Objet : ***RD - Projet de requalification de la RD1006 sur les communes de La Ravoire et Barberaz - Conclusions et avis motivés du commissaire enquêteur dans le cadre des procédures conjointes d'enquête préalable à la déclaration d'utilité publique et d'enquête parcellaire***

Note relative aux sens de circulation des rues Centrale et Madeleine à Barberaz

Réserve du commissaire enquêteur :

Diagramme d'écoulement HPM

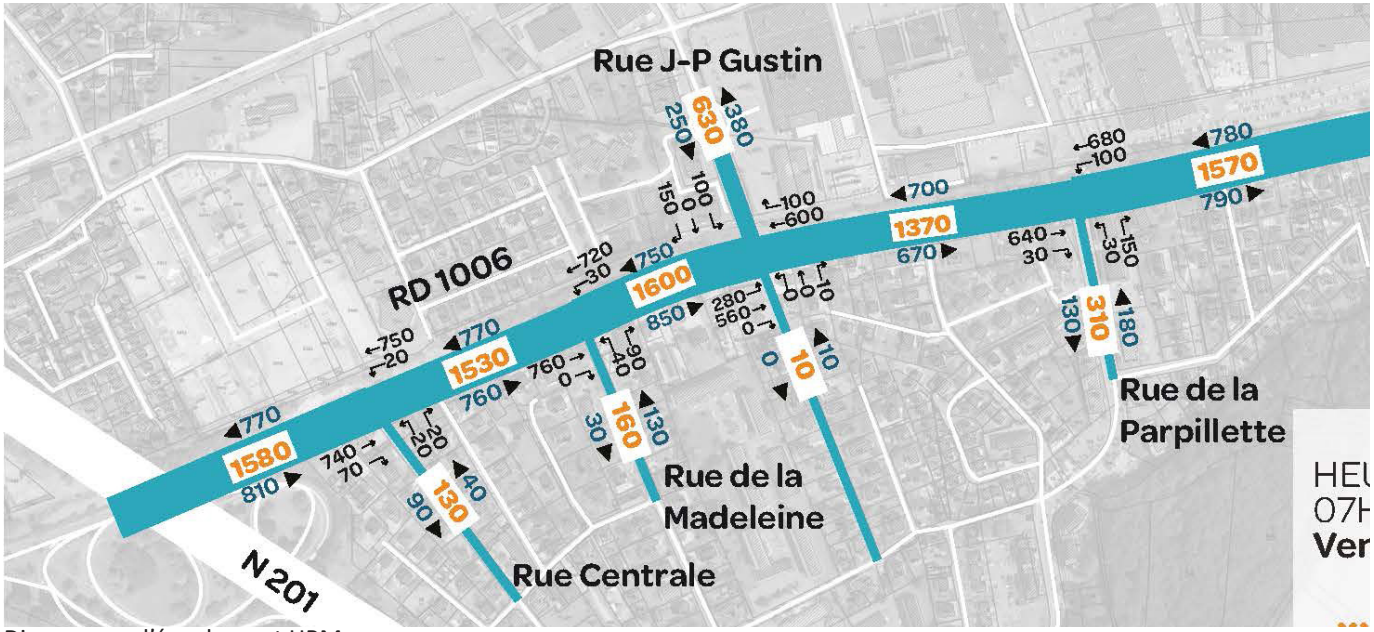
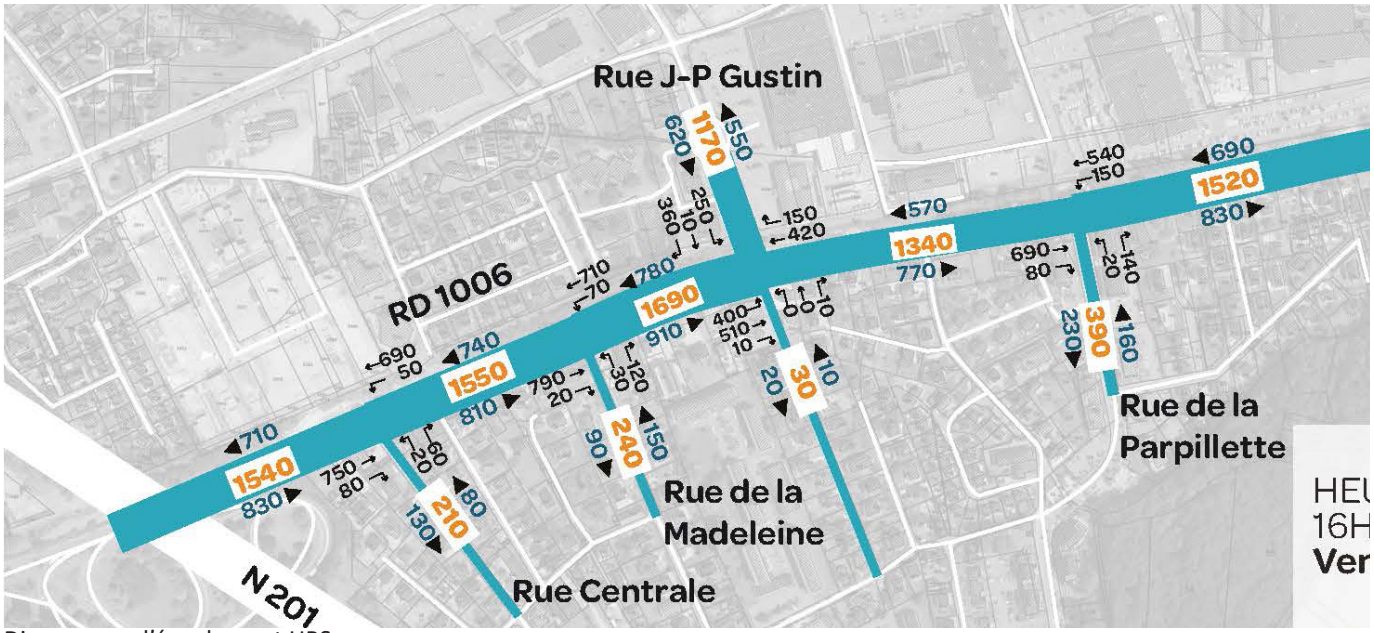
« Présenter une analyse des incidences des mises à sens unique des rues Centrale et de la Madeleine, et des autres aménagements de carrefours, sur le plan de la circulation à l'intérieur de la commune de Barberaz ».

Les diagrammes d'écoulement ci-contre représentent l'écoulement des flux mesurés sur les carrefours de la RD1006 aux heures de pointe du matin (en haut) et du soir (en bas) du vendredi 26 janvier 2018.

L'analyse du document permet de mettre en évidence que le matin et le soir les sens (débits indiqués en bleu sur les diagrammes) les plus marqués sont :

- le sens Nord > Sud sur la rue Centrale.
- le sens Sud > Nord sur la rue de la Madeleine.

A l'HPM, parmi les 170 usagers sortants (40+130), 110 (20+90) partent vers l'Est contre 60 (20+40) à l'Ouest.

A l'HPS, parmi les 230 usagers sortants (80+150), 180 (60+120) partent vers l'Est contre 50 (20+30) vers l'Ouest.

Ainsi la mise à sens unique sortant de la rue de la Madeleine rapproche les usagers de Barberaz de leurs destinations et évite ainsi de générer un trafic «parasite» dans le quartier de la Madeleine et sur la RD1006.
